DIBATTITO PUBBLICO SULLA NUOVA DIGA FORANEA DEL PORTO DI GENOVA

**Dossier conclusivo
del proponente dell'opera**

Febbraio 2021

Autorità di Sistema Portuale
del Mar Ligure Occidentale

Figura 1: Storico del traffico contenitori del Porto di Genova tra 1969 e 2019. Elaborazione: Prof. P. Sammarco, Modimar su dati AdSP

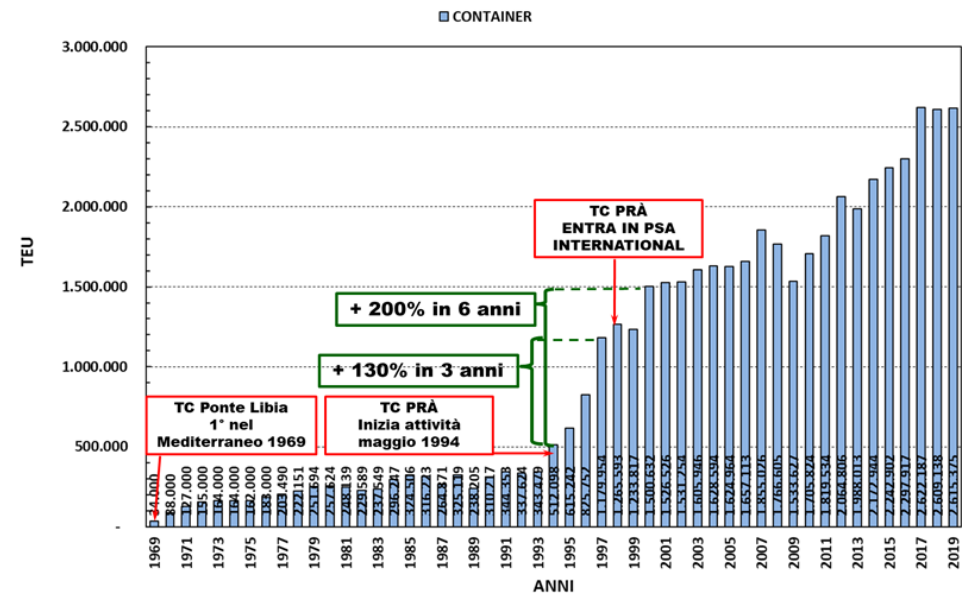
Per quanto riguarda i tassi **di crescita dei traffici di contenitori potenziali** del porto di Genova Sampierdarena, la stima è stata fatta sulla base dei trend e delle relazioni commerciali che si creano con

l'introduzione dell'infrastrutturazione portuale adeguata e non sono stati basati su un trend costante del 4%. È lo storico della crescita dei nuovi e moderni terminal attrezzati che è sempre stata connotata da forti e quasi discontinue variazioni a seguito dell'insediarsi di un grande operatore. Come si vede nel grafico (**Figura 1**), il porto di Genova Prà ha avuto un incremento di traffico del 130% in 3 anni e del 200% in 6 anni.
